改善箇所説明図

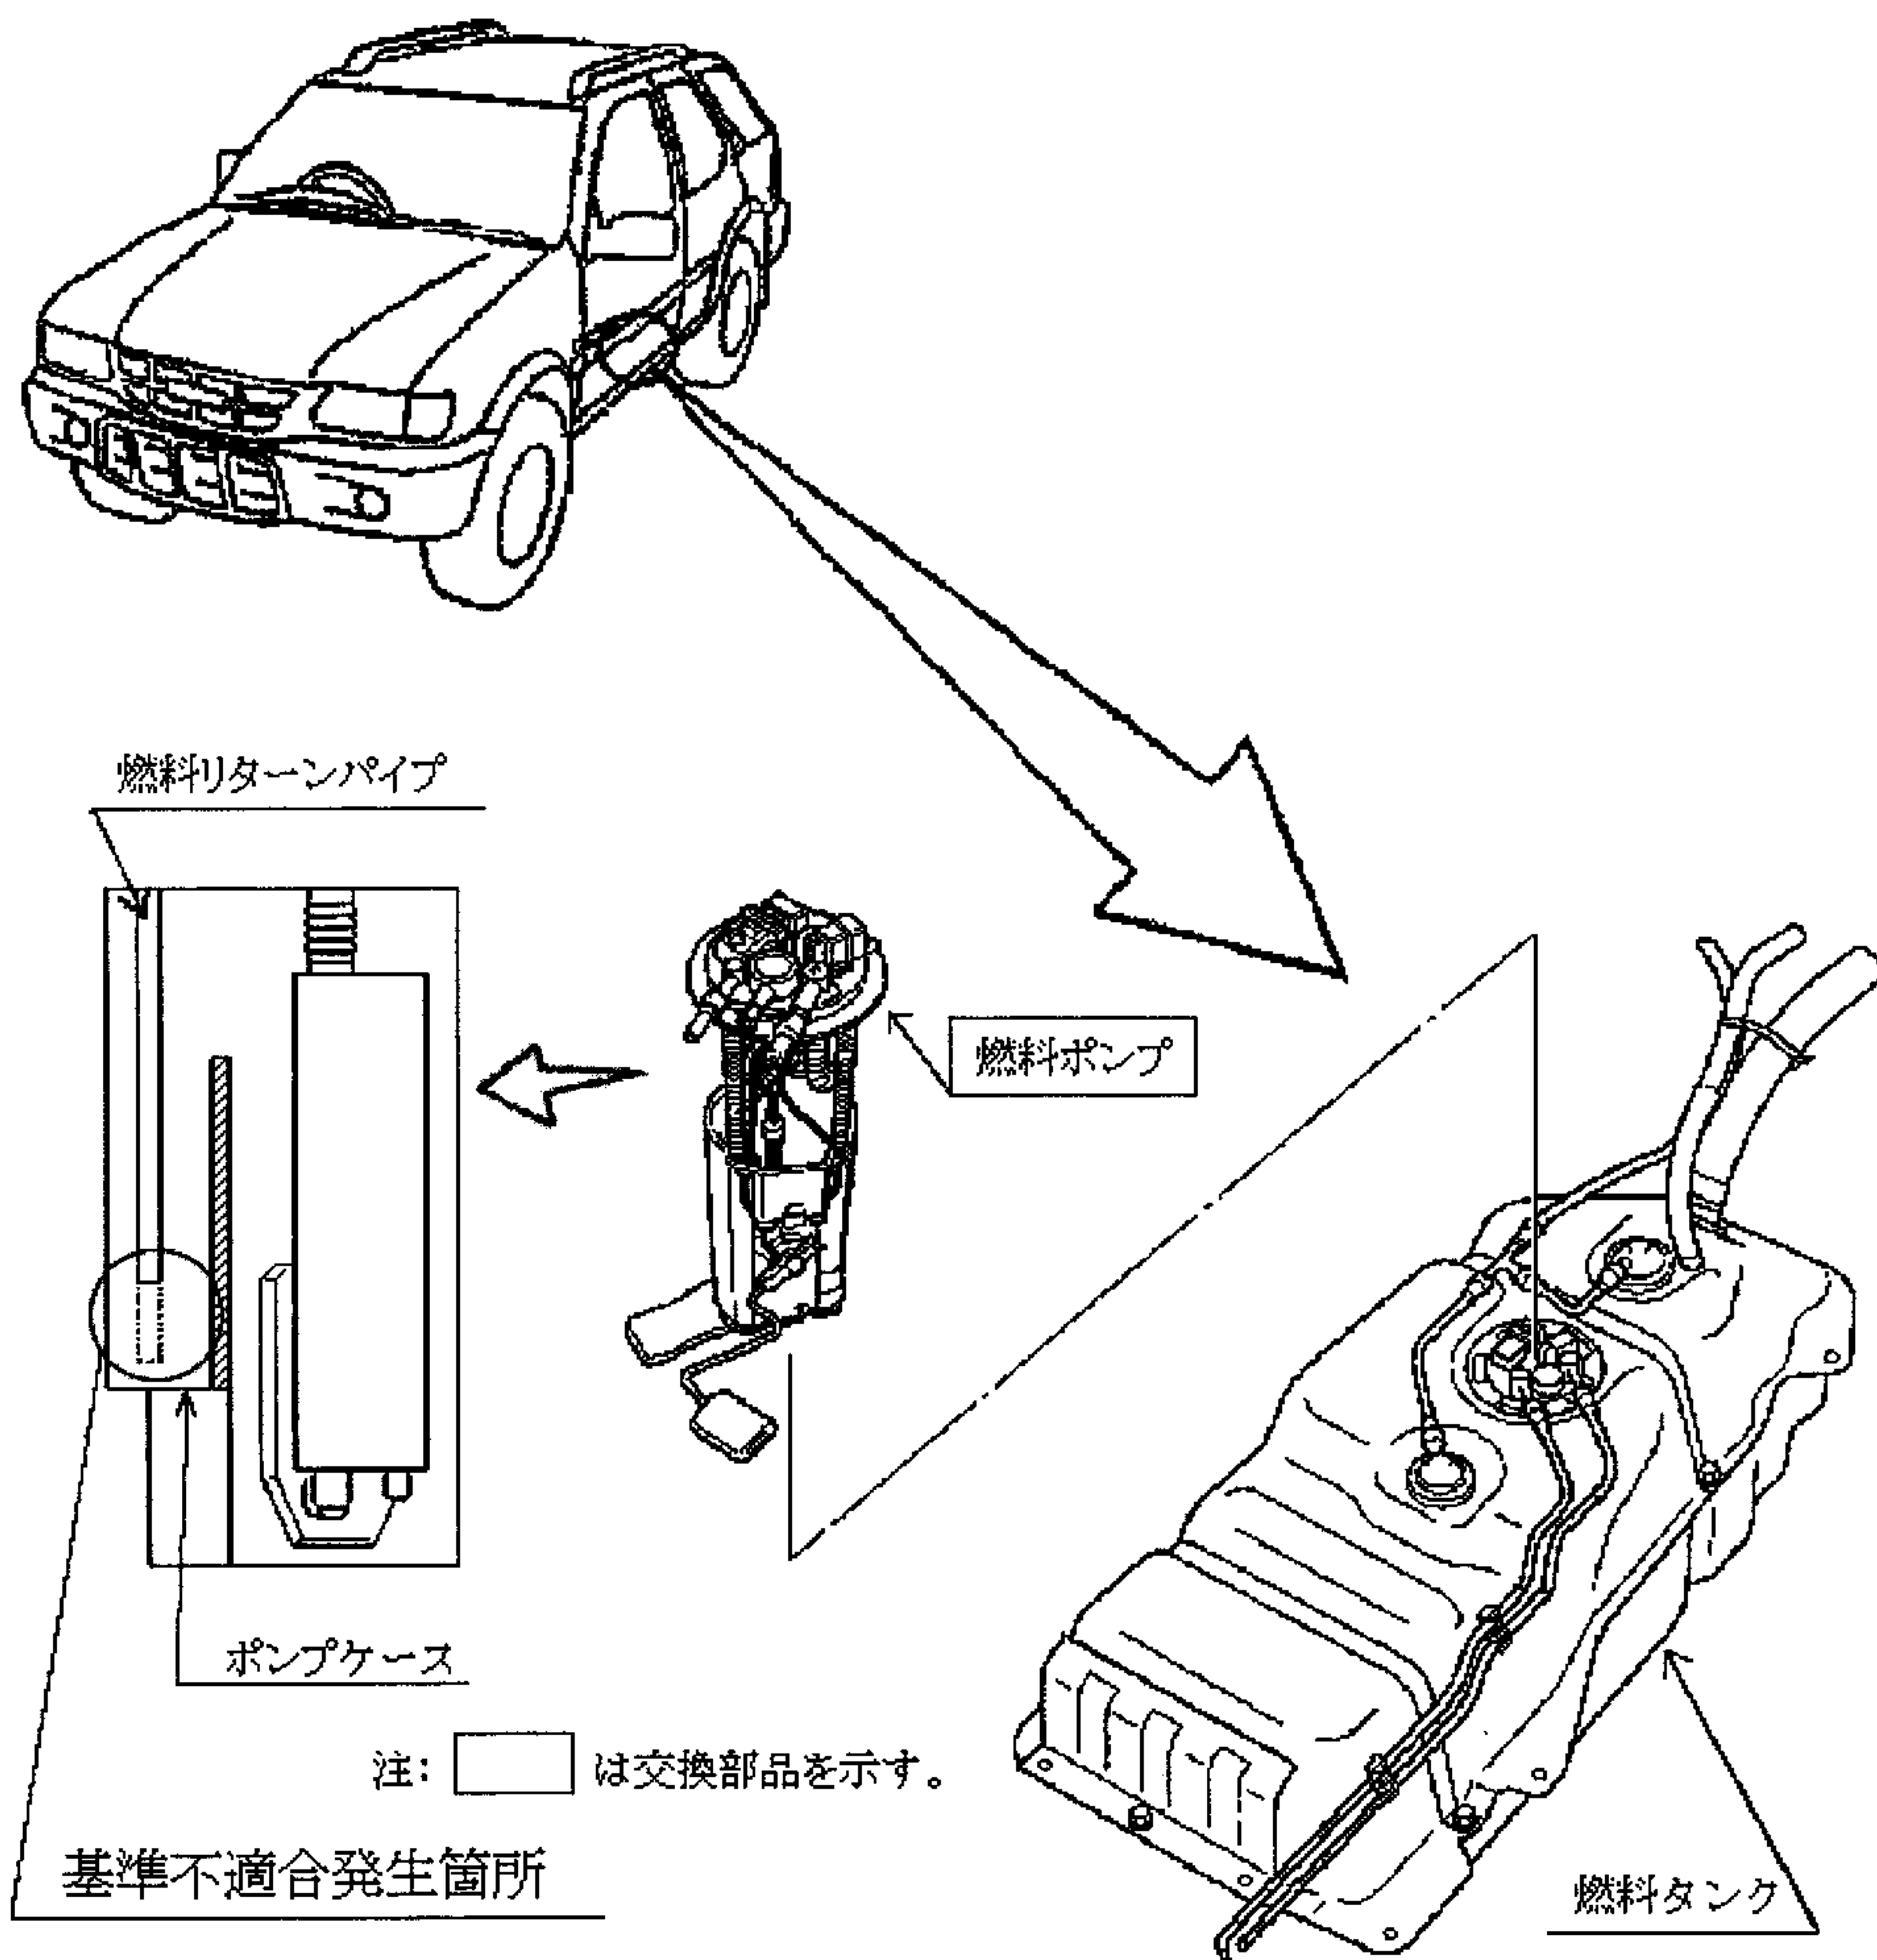
燃料装置において、燃料ポンプに取り付けられている燃料リターンパイプの長さが不適切なため、ポンプケースとの隙間が不十分となり、燃料残量が少なく蒸発量の多い状態で原動機を停止させると、燃料タンクが収縮して当該パイプの先端がポンプケースと干渉し、その状態で原動機を始動すると燃料リターン配管内の圧力が上がり、当該配管の接続部から燃料が漏れ、最悪の場合、火災に至るおそれがある。

全車両、燃料ポンプを良品と交換する。

エンジンルーム助手席側のVINプレートに黄色ペイントを塗布する。
